## 会計検査の指摘事例とその解説(76)

今回は、河川護岸と農業用ため池の擁壁の設計不適切2事例について紹介します。

図-1 現況最深河床高地点における断面の概念図

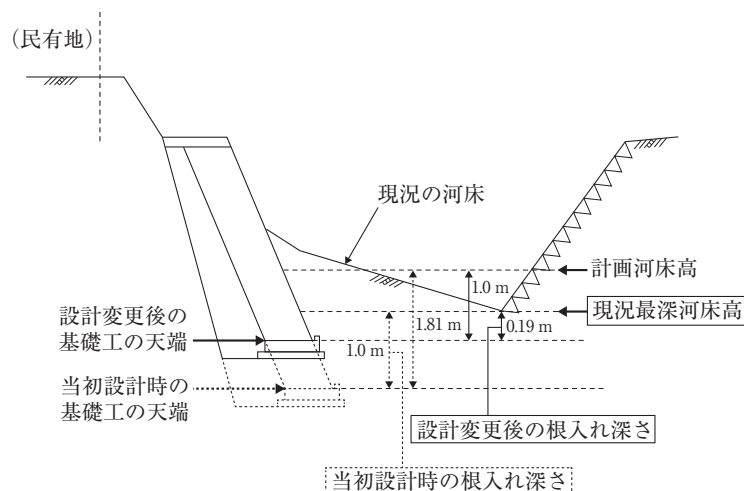
しかし、当該ブロック積護岸の基礎を設置するための河床の床掘作業の過程で、請負人から、当初の設計どおり河床を掘り下げると護岸背後の民有地に影響を与えるおそれがあるとの申出を受けたため、同県は、計画河床高から基礎工の天端までの深さが、1.0m確保されていれば護岸の構造上問題ないと誤って認識して、その深さ1.81mを1.0mとするなどの設計変更を行い、これにより施工していました（図-1）。

このため、当該ブロック積護岸の根入れ深さは、0.19mとなり、技術基準等により必要とされる根入れ深さ1.0mが確保されておらず、河床の洗掘が進行すると護岸等に損傷が生ずるおそれがある状況となっていました。

したがって、本件護岸工のうちブロック積護岸延長14.0m（工事費相当額2,971,000円）は、設計が適切でなかったため、河床の洗掘に対応できない構造となっていて、工事の目的を達しておらず、これに係る国庫補助金相当額1,981,657円が不当と指摘されました。

本件の検査の端緒は、調査官が図面を確認していたところ、現況最深河床高から基礎工の天端までの深さが、技術基準等により求められている深さ1.0m

を確保していないことを発見したことによりとしており、調査官からは、変更内容について精査する体制や確認者の技術力等が必要であるとの一言がありました。本件の手直し工事は、護岸前面の河床に、根固工として袋詰玉石を設置しました。

図-2 当局の安定計算によるブロック積擁壁の概念図

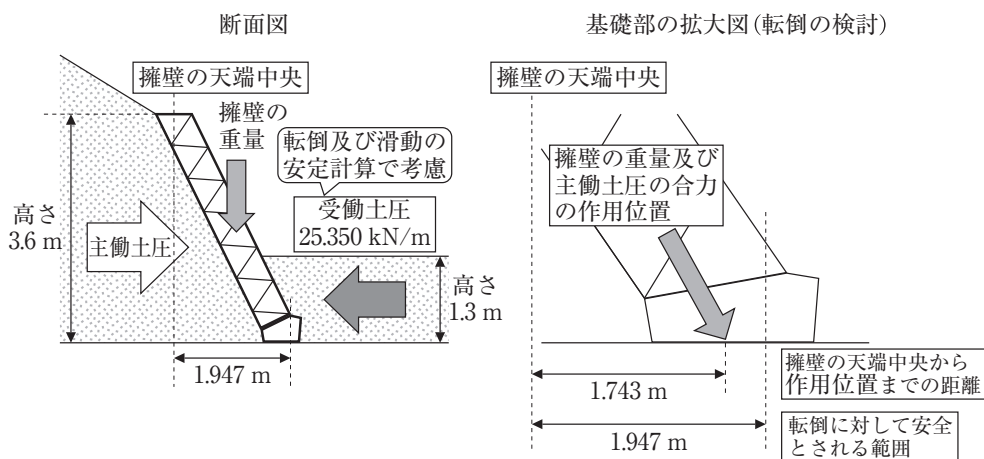
同市は、本件擁壁の設計を「土地改良事業計画設計基準及び運用・解説 設計「水路工」」（農林水産省農村振興局整備部設計課監修。以下「基準」という。）等に基づいて行っています。そして、本件擁壁の設計に当たり、擁壁の前面に、洗掘対策としてセメントを添加した改良土で盛土を行い、この盛土により擁壁前面に生ずる土圧（以下「受働土圧」という。）25.350kN/mを、擁壁背面に生ずる土圧（以下「主働土圧」という。）に対する抵抗力として考慮して、転倒及び滑動に対する安定の検討を行い、安定計算上安全であるとして、これにより施工していました（図-2）。

しかし、基準等によれば、転倒に対する安定の検討においては、受働土圧を主働土圧に対する抵抗力として考慮することとされていません。また、滑動に対する安定の検討においては、擁壁前面の盛土が洗掘等により取り除かれるおそれがあることなどから、原則として受働土圧を主働土圧に対する抵抗力として考慮しないとされており、洗掘等の対策を講じて抵抗力として考慮する場合であっても、受働土圧に0.5を乗じた値を抵抗力として用いることとされています(図-3)。

図-3 修正後の安定計算によるブロック積擁壁の概念図

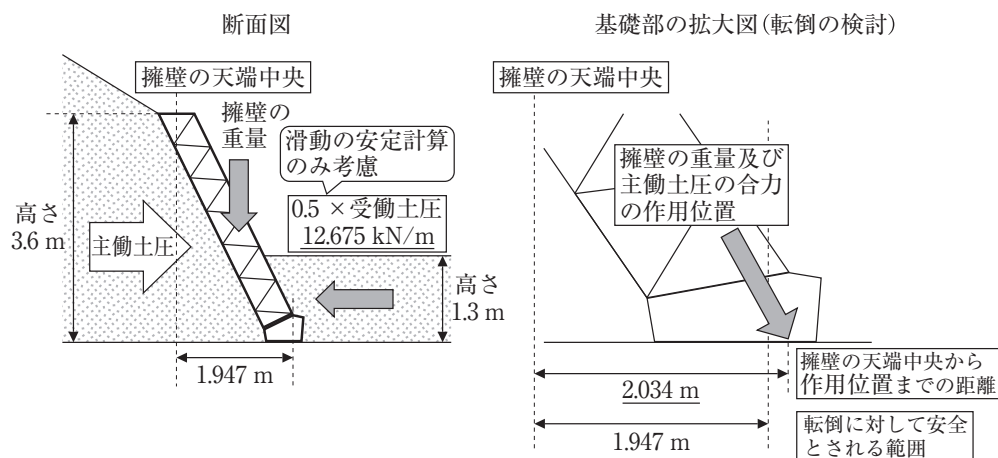
そこで、基準等に基づいて、転倒に対する安定の検討においては受働土圧を抵抗力として考慮せず、滑動に対する安定の検討においては、洗掘等の対策として改良土で擁壁前面に盛土を行ったことを考慮して、受働土圧に0.5を乗じた12.675kN/mを抵抗力として、それぞれ安定計算を行ったところ、次のとおり、安定計算上安全とされる範囲に収まっていませんでした。

- ①転倒に対する安定については、擁壁の重量及び主働土圧の合力の作用位置が、擁壁の天端中央より2.034mの位置となり、転倒に対して安全であるとされる範囲1.947mを逸脱していました(図-3)。
- ②滑動に対する安定については、その安全率が1.16となり、許容値1.5を大幅に下回っていました。
